Samrådsutlåtande

Datum: 2010-05-12,
Diarienummer: 0755/07 (FIIa 5070)

Detaljplan för Påbyggnad av bostäder i kv Flaggspelet m fl vid Jungmansgatan inom stadsdelen Olivedal i Göteborg, enkelt planförfarande

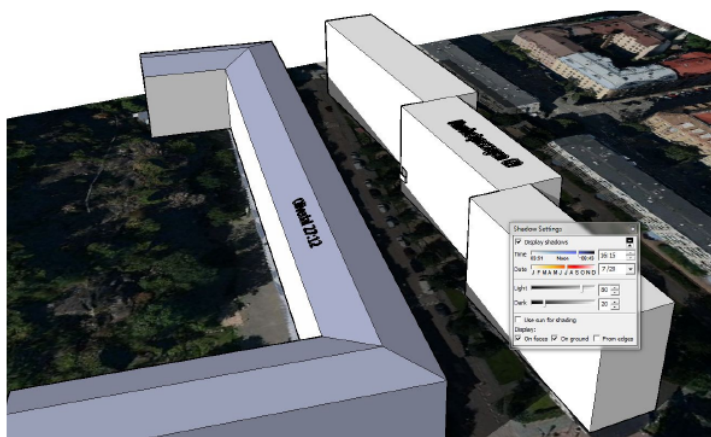
37. Boende på Nordostpassagen 65, negativ till främst Olivedal 27:11 och 27:12 pga. skuggning, skydd utsikt och att området blir förfulat.

38. Boende på Nordostpassagen 67, menar att planen kommer att innebära en påtaglig försämring för de människor som redan bor i området. Hans lägenhet är idag påfallande mörk och Jungmansgatan är en mycket smal gata med besvärande insyn, vilket kommer att förvärras. Frågar sig varför stadsbyggnadskontoret inte hellre förtätar andra delar av staden som Heden, Södra Älvstranden eller Guldheden då Linnéstaden lär vara det mest tätbefolkade området i hela staden. Påpekar barnperspektivet med förskolor vars uteplatser blir mörkare samt att ytterligare förskolor ökar trycket på befintliga lekplatser. Det är idag problem med kriminella ungdomsgäng i området. Har svårt att förstå det estetiska perspektivet.

Kommentar: Se Samlade kommentarer Utsikt, Skuggning och Stadsbild.

Kommentar: Se Samlade kommentarer Skuggning, Förtätning och Stadsbild.
